Bachelor-Thesis

Knoten Gulmmatt, Blickensdorfer- / Albisstrasse (Baar)

Road Safety Audit und Alternativstudium

Abbildung 1: Vorprojekt (Variante 0) (Quelle: Eichenberger AG)

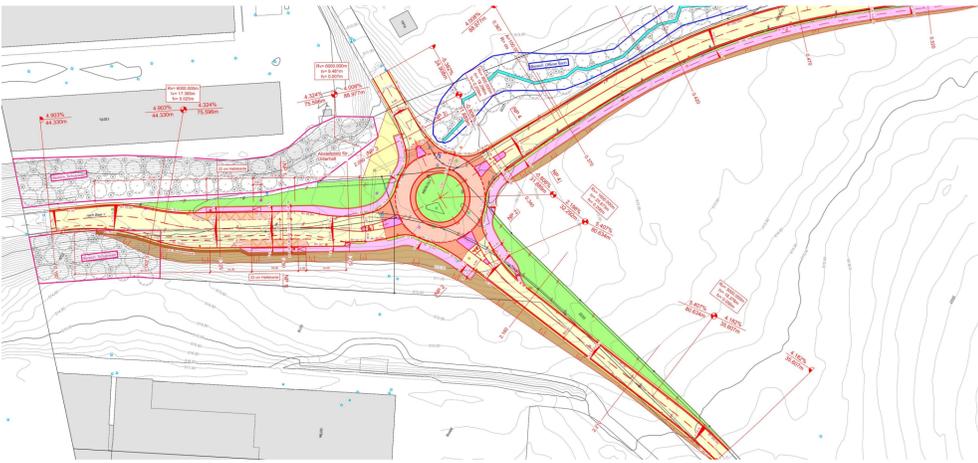
Nummer	Beurteilungskriterium	IST-Zustand	Projekt	Beschreibung des Sicherheitsdefizits		Sicherheitsrelevanz (keine, klein, mittel, gross)	Bemerkungen
				IST-Zustand	Projekt		
MIV							
38	Knotenform / -regime	4-armige Kreuzung mit Vortriebschneise	Kreisel	- Unfallschwerpunkt bis 2006 - Ungenügende Sichtweiten - Mehr Konfliktpunkte als Kreisel - Grosse VRS	- Unfälle mit Velos. Zunahme	+ gross	Veloverkehr wird ausser der Zufahrt zu Rsl AG nicht im Kreisverkehr geföhrt, sondern auf Rad-/Fussweg
Busverkehr							
39	Haltestelle aus Richtung Baar Querung Radstreifen bei Ein-/Ausfahrt (bergseitig) in / aus der Hallebucht	ohne markierter Radstreifen	markierter Radstreifen neben Hallebucht	Konfliktpunkt: Bus und Velo kreuzen sich ausserorts.		+/- klein	Querung bleibt nach wie vor bestehen
Fussverkehr							
40	Führung längs	Keine Gehwege	Gehwege zu den Haltestellen	Fussgänger haben keine direkte und sichere Verbindung von der Rsl AG bis zu den Bushaltestellen Kl. ZH		+ klein

41	Führung quer	Keine Schutzmassnahmen	Schutzstreifen und FG-Übergänge in 3 Knotenarmen	Fussgänger aus der Rsl AG, die zur Bushaltestelle Richtung Uerzikon wollen müssen ungeschützt die Strasse überqueren		+ mittel	
Radverkehr							
42	Führung längs	Mischverkehr mit MIV in allen Knotenarmen	Radstreifen (B=1.50 m) aus Richtung Baar (bergseitig) Rad-/Fussweg (B=3.00 m) zwischen Kreisel und Grenze Kl. ZH / Kl. ZH	ΔV zwischen MIV und Velos zu gross \rightarrow getrennte Führung ist ausserorts sicherer		+ mittel	
43	Führung quer	Keine Querungshilfen	Rad-/Übergänge mit Radmarkierungen und Schutzstreifen in 3 Knotenarmen	Velofahrer hat keine eigene Infrastruktur und benutzt die gleichen Querungen, Abbiegungen wie der MIV		+ klein
